島根原子力発電所 2 号炉 審査資料	
資料番号	EP-067 改 15
提出年月日	令和 3 年 6 月 17 日

島根原子力発電所 2 号炉

放射性固体廃棄物の固化材の変更について

中国電力株式会社

第3-1 図 固体廃棄物処理系 系統概要図

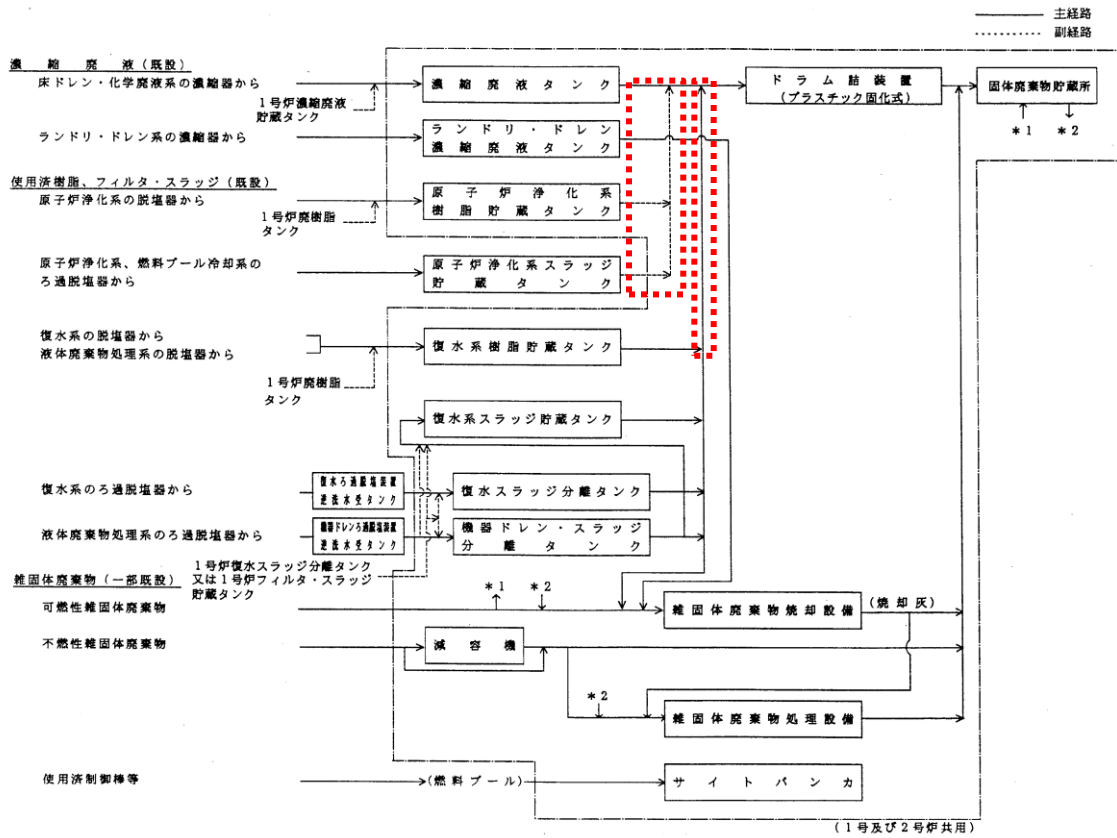
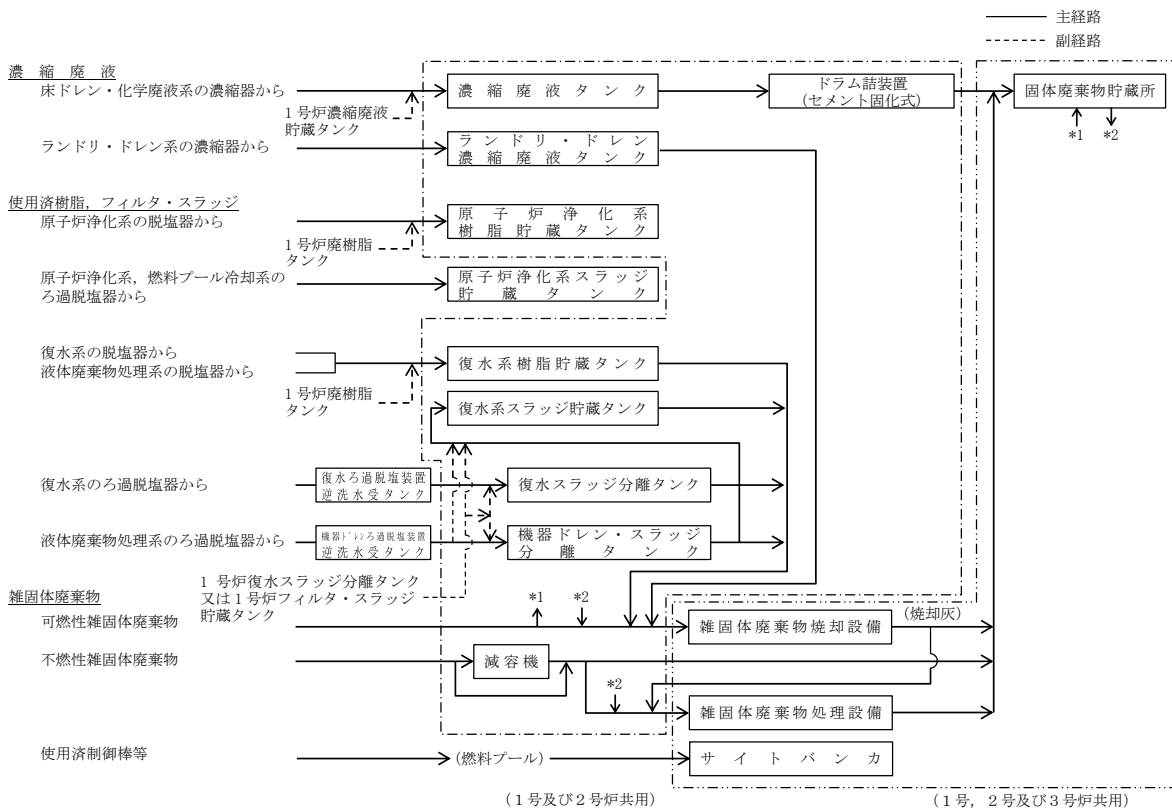
固体廃棄物処理系の主要仕様を第3-1表、ドラム詰装置の固化材変更前後の固体廃棄物処理系系統概要図を第3-1図に示す。

ただし、原子炉浄化系及び燃料プール冷却系の使用済樹脂及びフィルタ・スラッジは、処分施設の廃棄体に係る技術上の基準が検討されている状況であること、復水系、液体廃棄物処理系の使用済樹脂及びフィルタ・スラッジは、減容の観点から全量焼却処理していることから、これらについてセメント固化処理の成立性確認は実施していない。従って、今回の固化材変更にあたっては、ドラム詰装置による処理経路を第3-1図のとおり削除する。

第 4-2 図 ドラム詰装置概略系統図

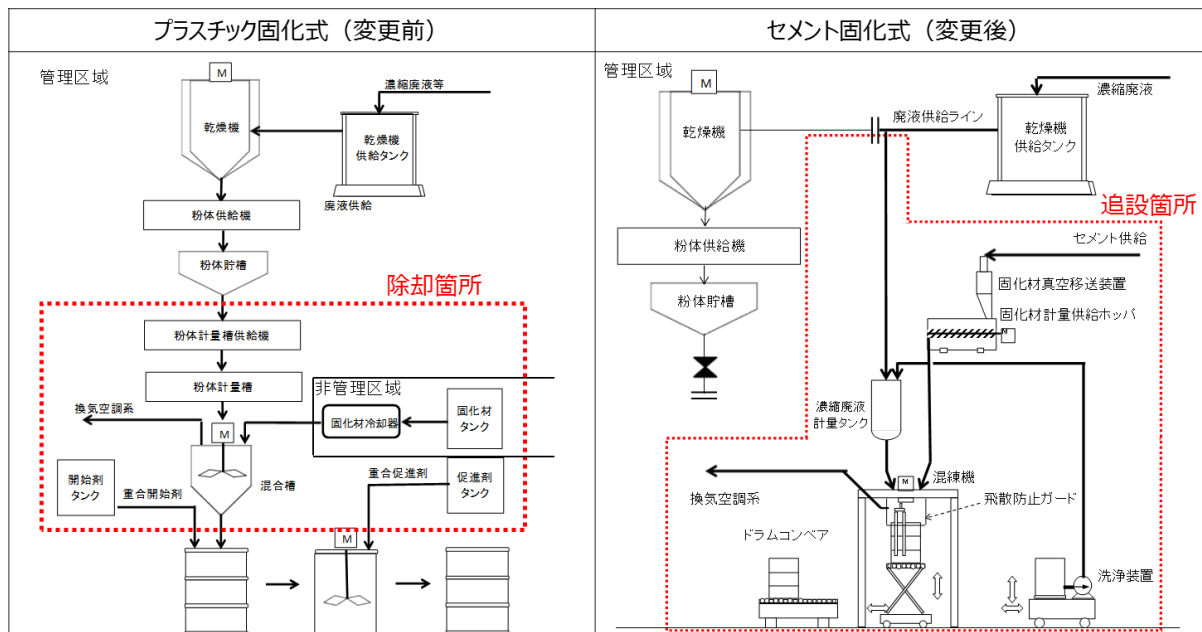
固化材変更後のドラム詰装置の仕様を第4-1表、ドラム詰装置概略系統図を第4-2図に示す。

ドラム詰装置のうちプラスチック固化に関する機器等の撤去箇所を第 4-2 図に示す。撤去に伴い発生する放射性廃棄物は、固体廃棄物貯蔵所に貯蔵保管できる線量と考えられることから、ドラム缶に収納し、固体廃棄物貯蔵所に貯蔵保管する。撤去に伴いドラム缶約 80 本の放射性廃棄物が発生するが、雑固体廃棄物の焼却処理、溶融処理により、放射性廃棄物の貯蔵保管量の低減を図るとともに、低レベル放射性廃棄物埋設センターへの搬出により、固体廃棄物貯蔵所(貯蔵保管容量約 45,500 本(200L ドラム缶相当))において放射性廃棄物を適切に貯蔵保管することができる。(第 5-7 図参照)

第1図 固体廃棄物処理系系統概要図 (変更後)

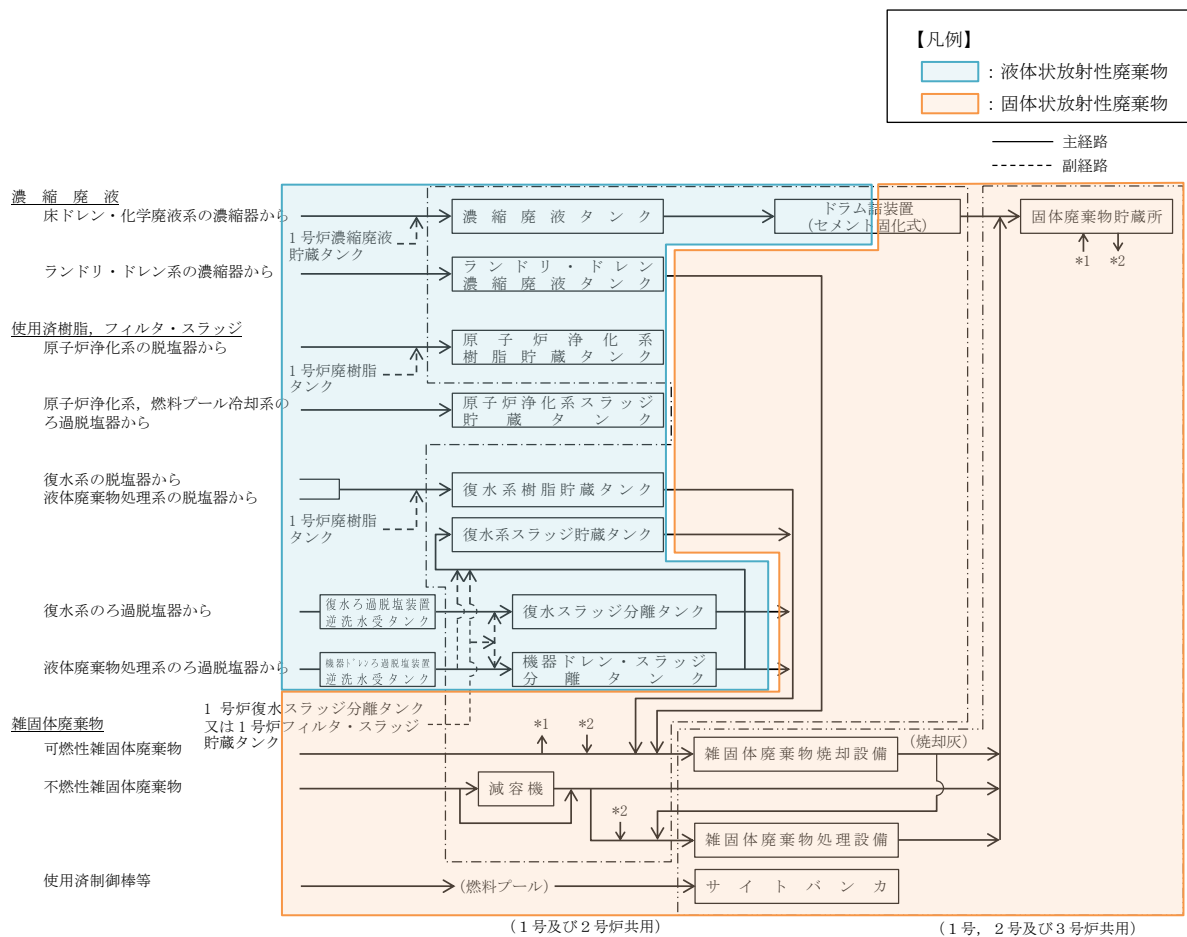
濃縮廃液を固化するために廃棄物処理建物に設置したドラム詰装置の固化材を「プラスチック」から「セメント」に変更することに伴い、ドラム詰装置のうちプラスチック固化に関する機器等を撤去し、セメント固化専用の機器等を追設するため、「設置許可基準規則」第二十七条（放射性廃棄物の処理施設）及び「技術基準規則」第三十九条（廃棄物処理設備等）への適合性を第1表及び第2表に示す。

また、変更後の固体廃棄物処理系系統概要図を以下に示す。
